**Réponse à la demande de complément
de la DREAL BFC**

**Examens cas par cas pour les projets
Agrivoltaiques**

Projet Belian BL1 - Baigneux-les-Juifs (21)

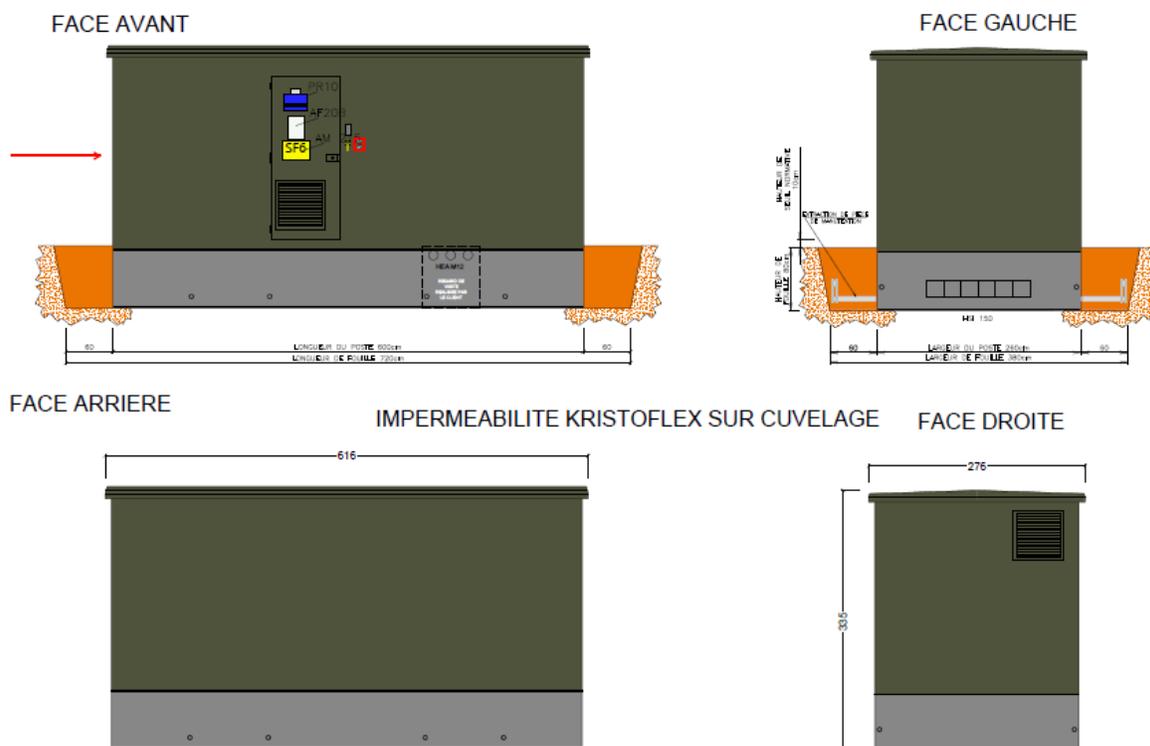
4. Concernant les pistes (légères et lourdes), merci de préciser la longueur, la largeur et éventuellement la surface et les matériaux utilisés (enrobés, GNT (grave non traité) ou enherbé/perméable...)

Des chemins périphériques en gravier stabilisé ou renforcé, d'une largeur de 4 mètres, seront créés autour de la centrale afin de supporter le poids des engins des pompiers.

Des pistes dédiées à l'emplacement des postes de livraison et de la citerne d'eau seront nivelées, gravillonnées et compactées.

Pour le poste de livraison, ce sera une piste de 6 m x 3 m, et pour la citerne, ce sera une piste de 6 m x 6 m.

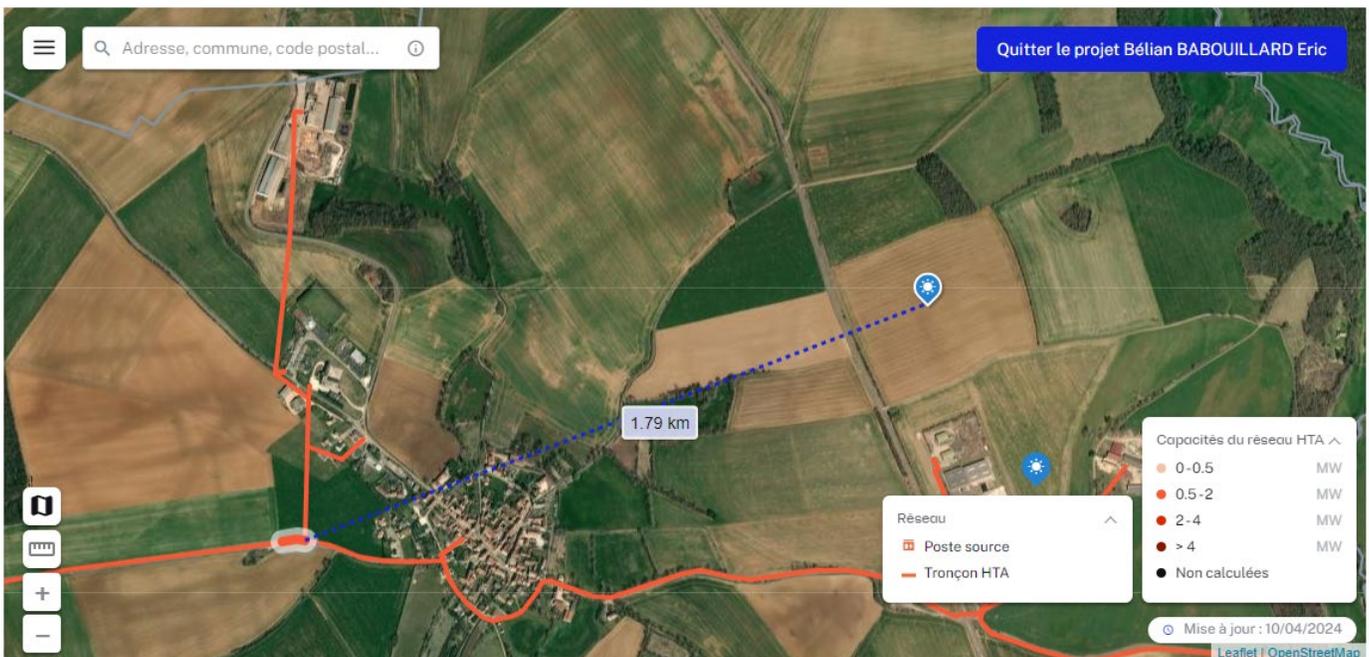
7. Le linéaire pour le raccordement du PDL au poste source et les travaux prévus pour le tracé, le nom du poste source et la vérification de la capacité au S3REnR;

En dessous, vous trouverez la solution de raccordement donnée par Enedis pour ce stade de développement du projet. Lors de la préparation du permis de construire, nous travaillerons avec Enedis pour obtenir une convention de raccordement adaptée aux conditions et disponibilités du réseau de cette période.

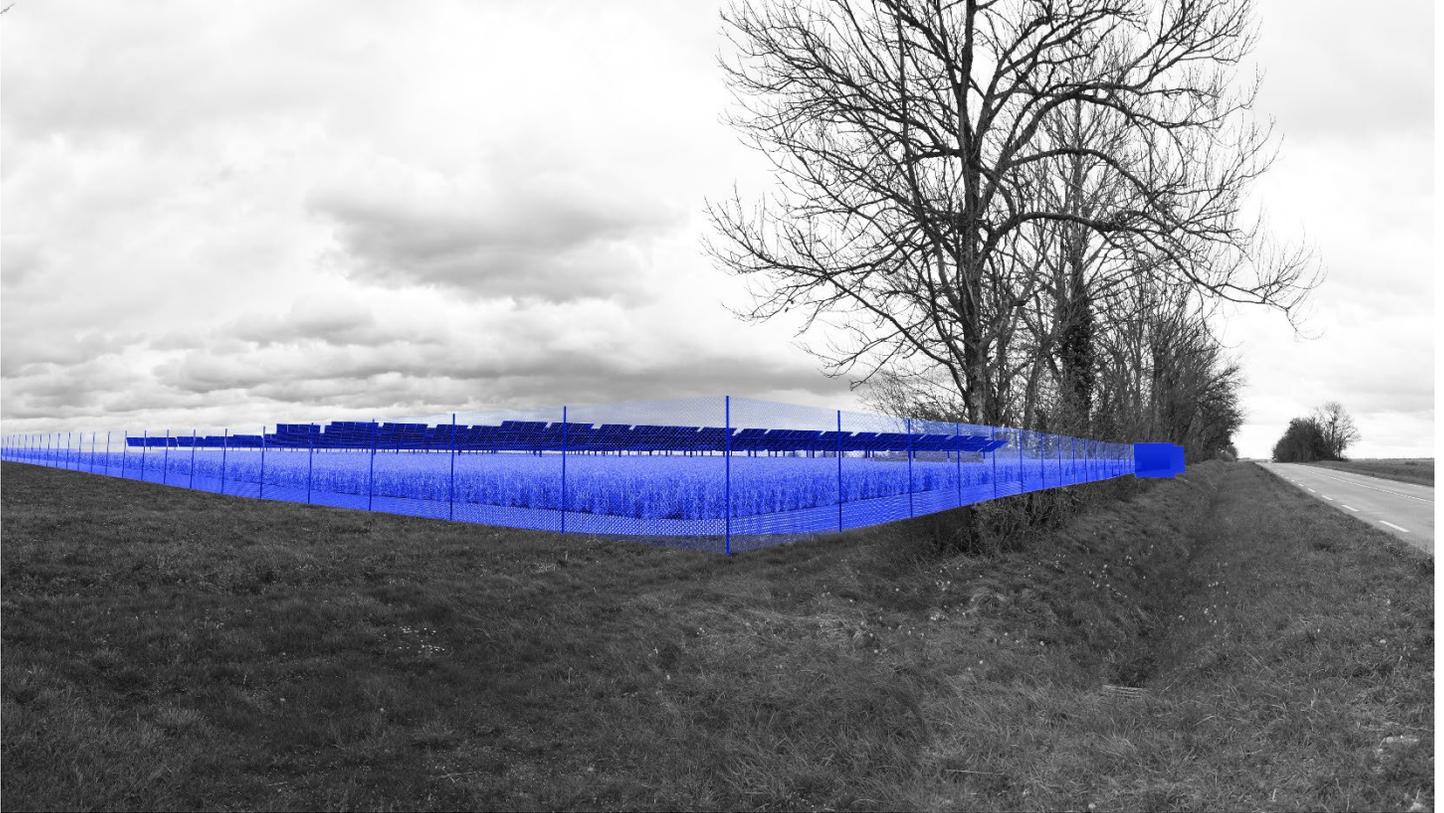
- o Quelles sont les mesures envisagées pour limiter l'impact en cas de co-visibilité par rapport aux habitations proches/aux axes routiers (départementale proche) au regard de la hauteur des panneaux envisagée (4 m)> insertion paysagère prévue...?**

L'emplacement des tables a été choisi afin de limiter la co-visibilité vis à vis des habitations de tiers. Il n'y a pas d'habitation de tiers ayant vu sur le dispositif

Concernant la route départementale 971, l'emplacement a été choisi afin de réduire la visibilité en profitant de la haie située à en bordure de la route. Enfin, la parcelle d'implantation est également choisie sur la base de son éloignement de toute zone habitée.
